### SNÍŽENÍ ENERGETICKÉ NÁROČNOSTI PROVOZU SPORTOVNÍ HALY GYMNÁZIA TRUTNOV

## DODATEK

Dodatek doplňuje projekt o úpravy vyplývající z hlukově technického posouzení.

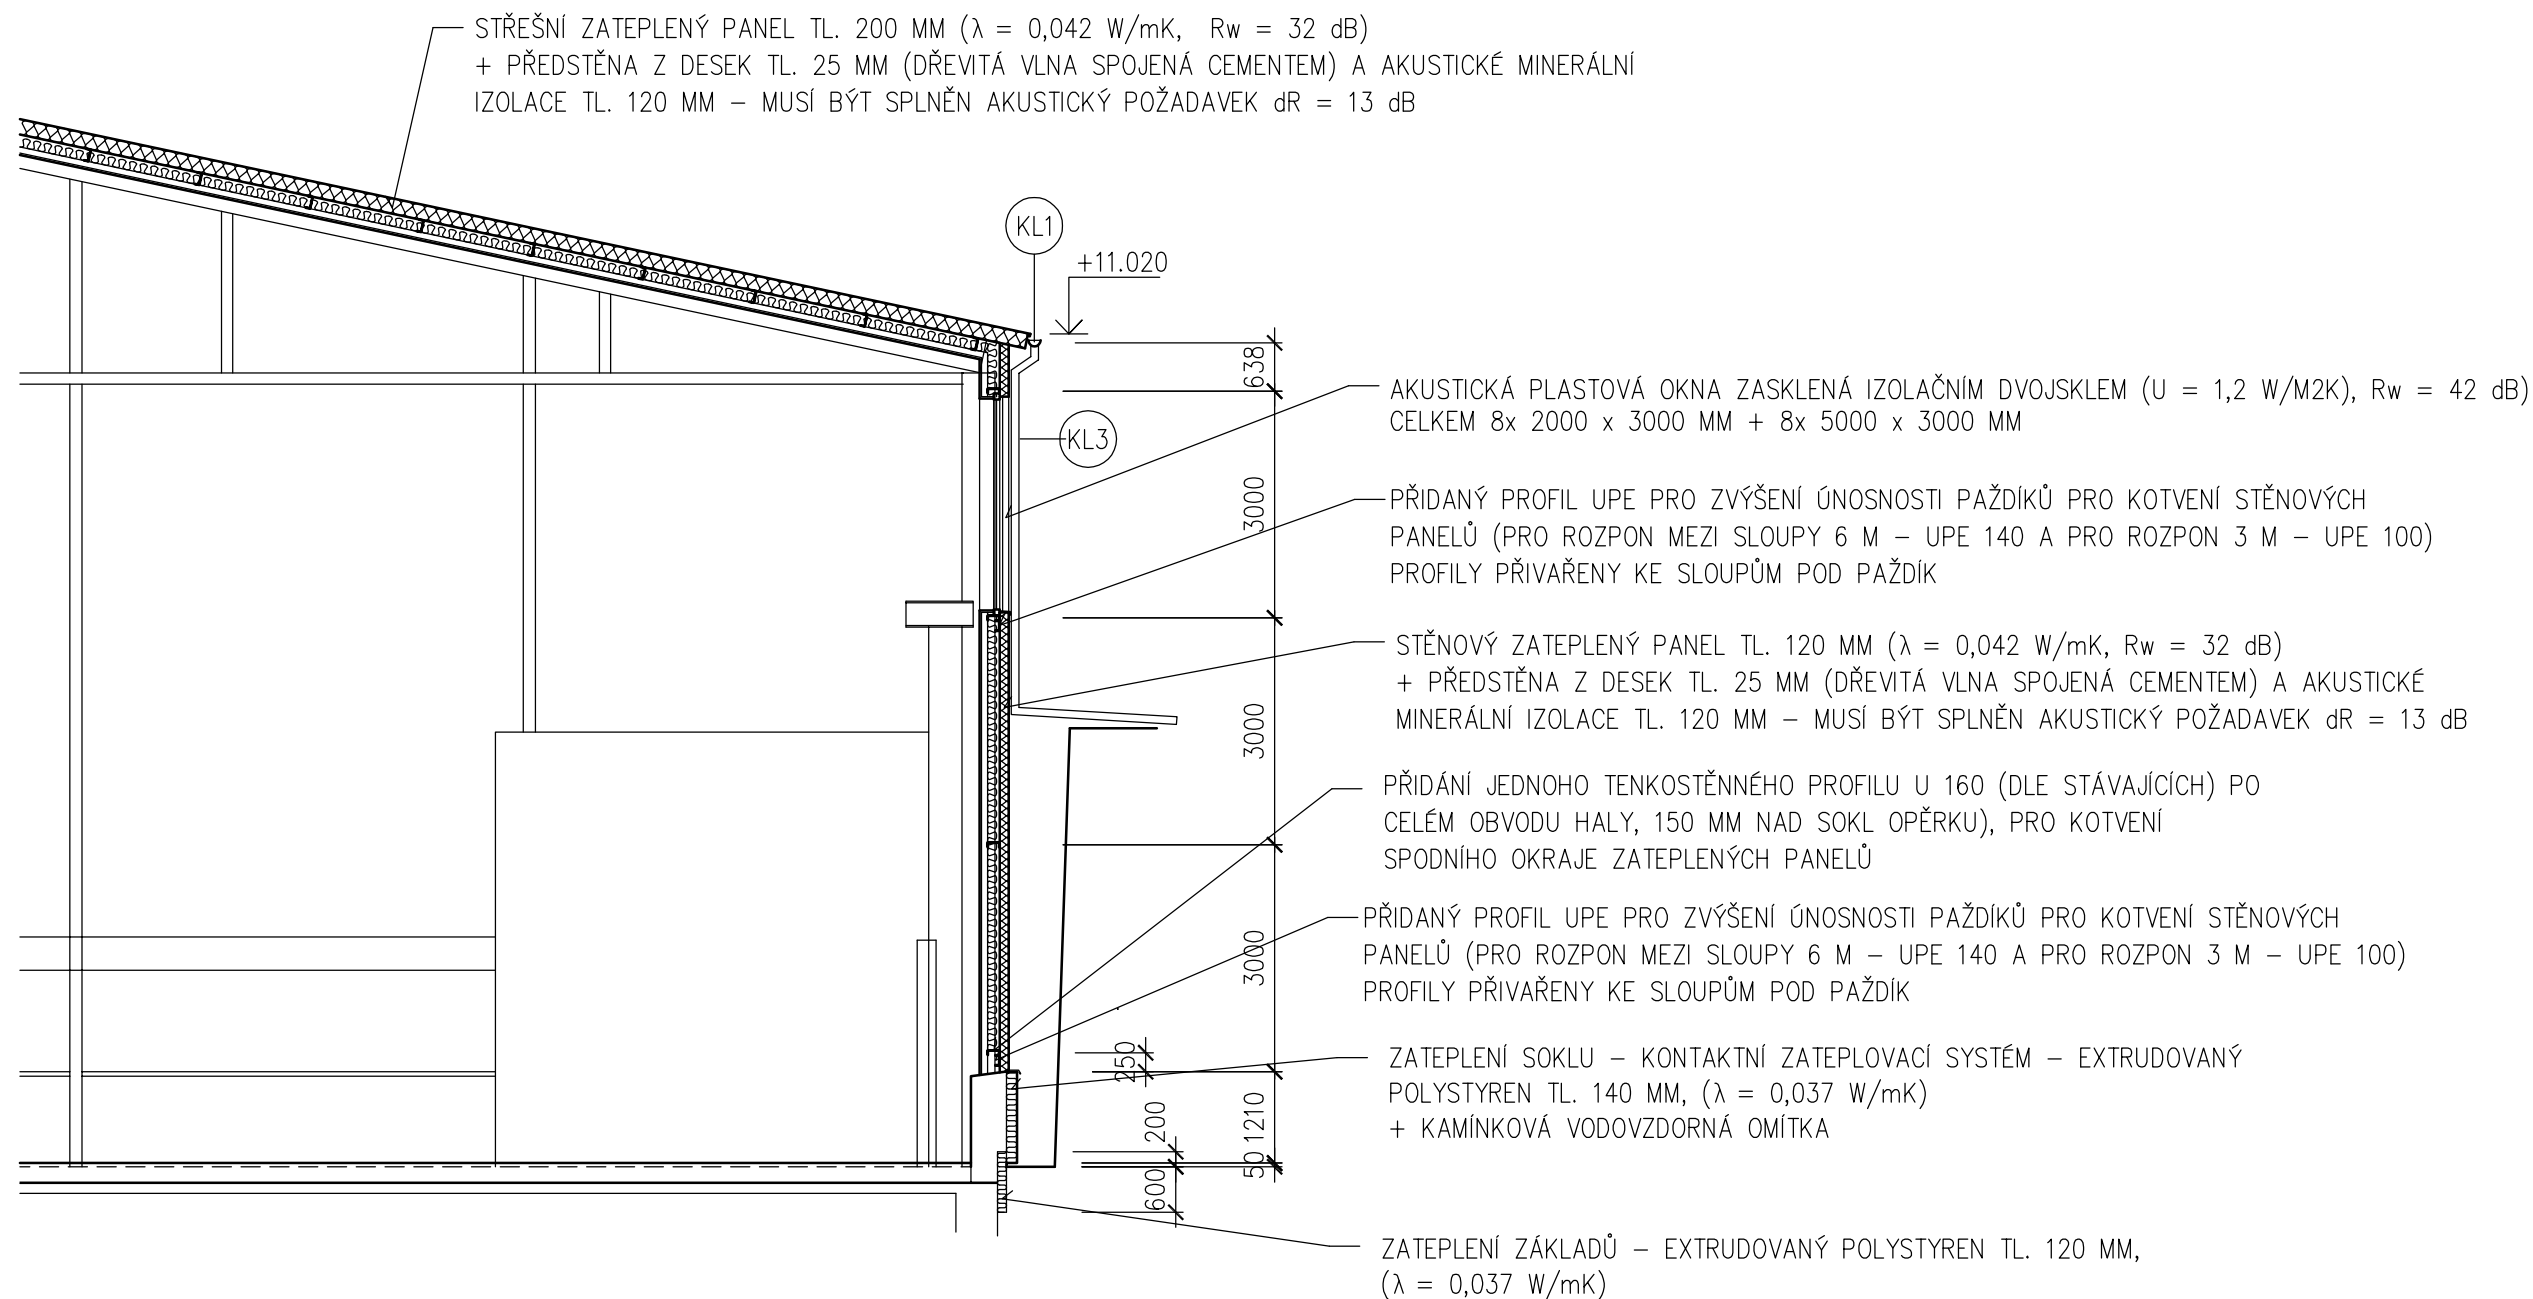
Samotný obvodový plášť nesplňuje požadavek na vzduchovou neprůzvučnost konstrukce – viz hlukově technické posouzení.

Z tohoto důvodu je projekt doplněn o akustickou předstěnu a podhled.

Konstrukce předstěny a podhledu musí splňovat požadavek z hlukově technického posouzení o min. dR = 13 dB.

Oproti původně navržené konstrukci z hlukově technického posouzení, kde je navržena akustická izolace + sádrokarton, je navržena konstrukce ze 120 mm akustické minerální izolace  $\lambda = 0,035$  W/mK a z desek z dřevité vlny s šířkou vlákna 2 mm, pojená portlandským cementem, tl. 25 mm, formát 600 x 2000 mm -  $\lambda = 0,070$  W/mK , která splňuje požadavek na min. dR = 13 dB.

Předstěna a podhled je kotvena na kovové sádrokartonové C profily, které jsou kotveny ke stávajícím ocelovým konstrukcím.

Vnější povrch desek bude opatřen nátěrem.

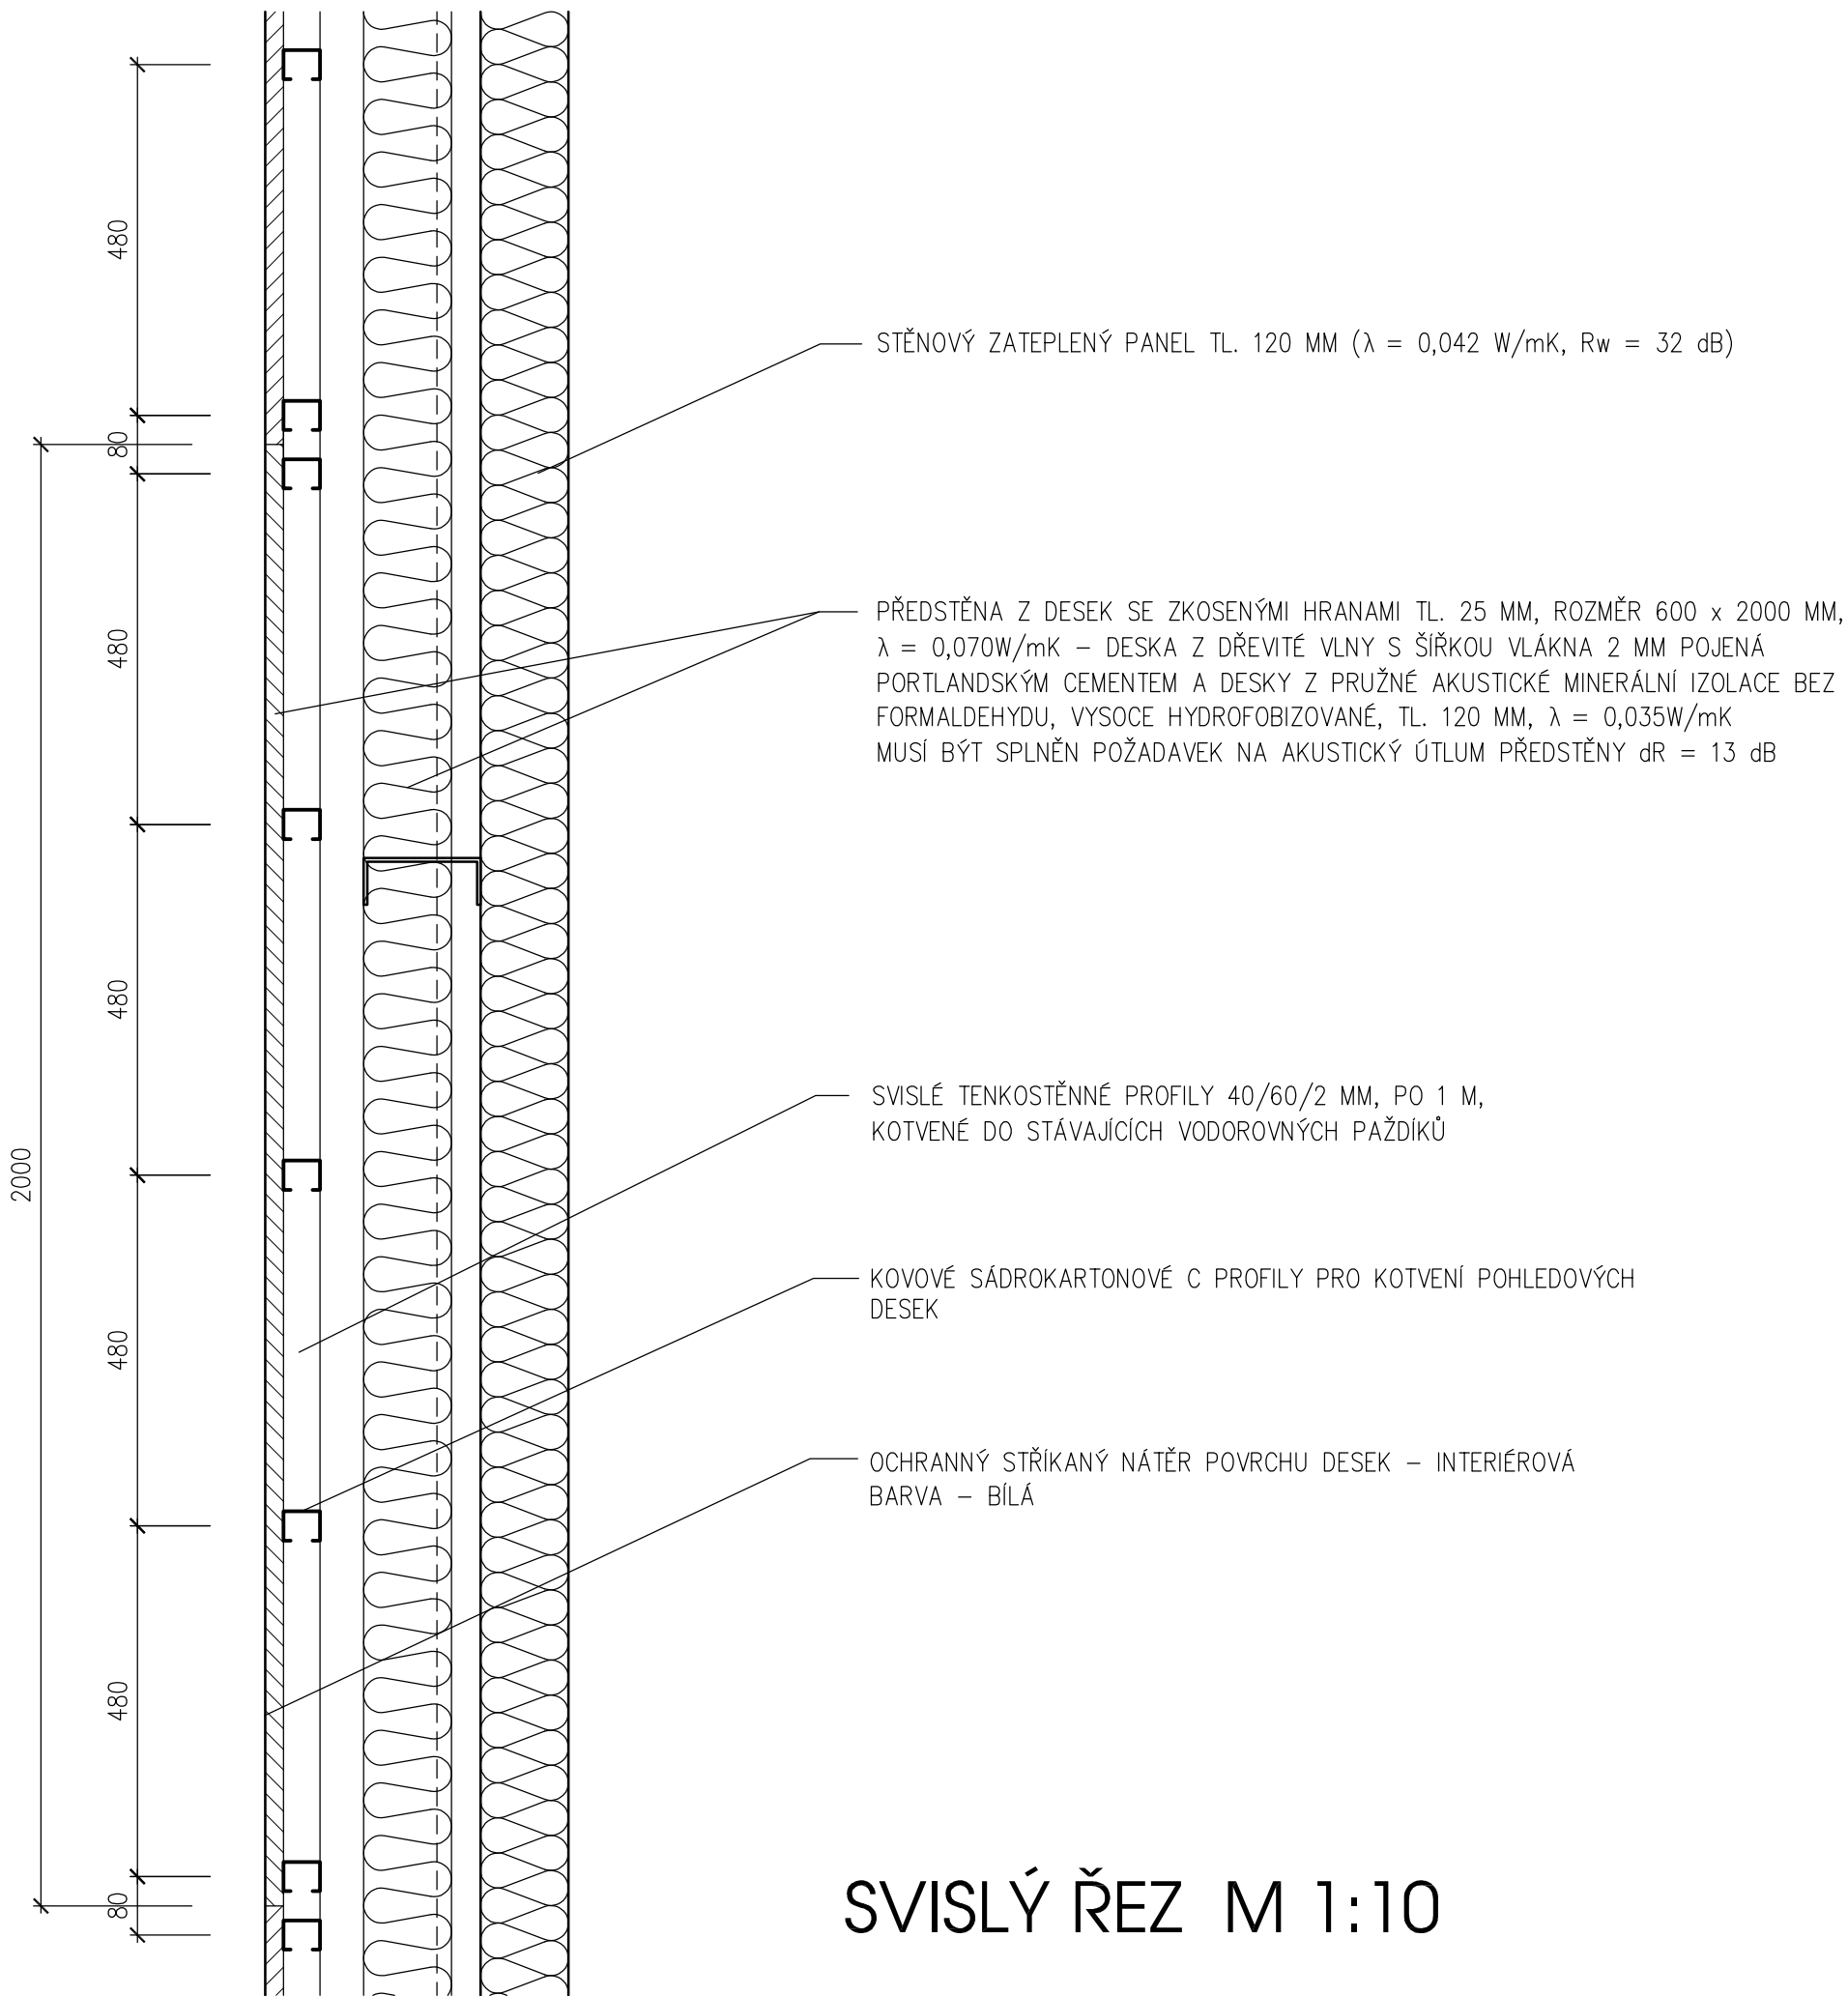
## SVISLÝ ŘEZ M 1:10

OBDOBNÝM ZPŮSOBEM JE PROVEDEN I AKUSTICKÝ PODHLED
